## SERVICE INFO – INA 0119

# Ändrade spänn- och styrrullar

Nissan: X-Trail

Renault: Koleos

Bild 1: Spänn- och styrrullar av metall

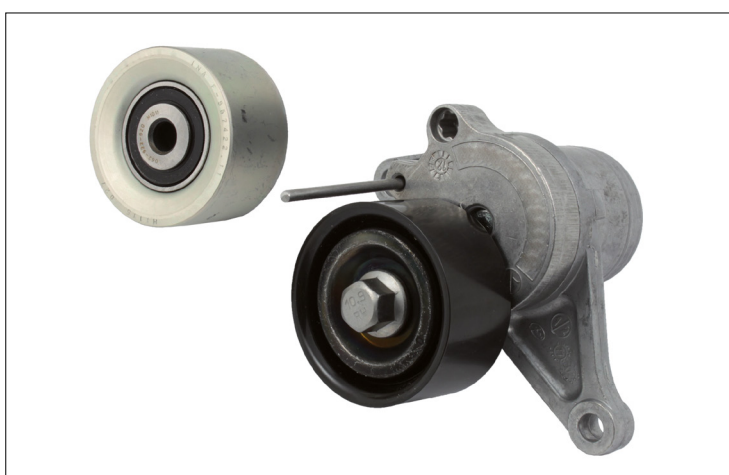
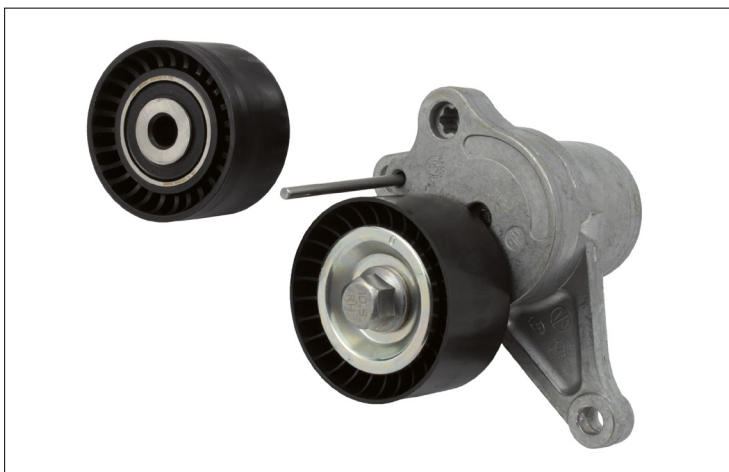
Tillverkarna Nissan och Renault monterar två olika utföranden av spänn- och styrrullar i hjälppaggregatdriften hos ovan angivna fordon. Fordonen kan vara försedda med utförande av metall (bild 1) eller av plast (bild 2).

Schaeffler Automotive Aftermarket marknadsför för dessa modeller en spänn- och styrrulle av plast (bild 2). Dessa uppfyller helt och hållet alla tekniska krav och kan utan problem användas hos samtliga fordon.

Spänn- och styrrullar av metall kan utan begränsningar ersättas med utförande i plast.
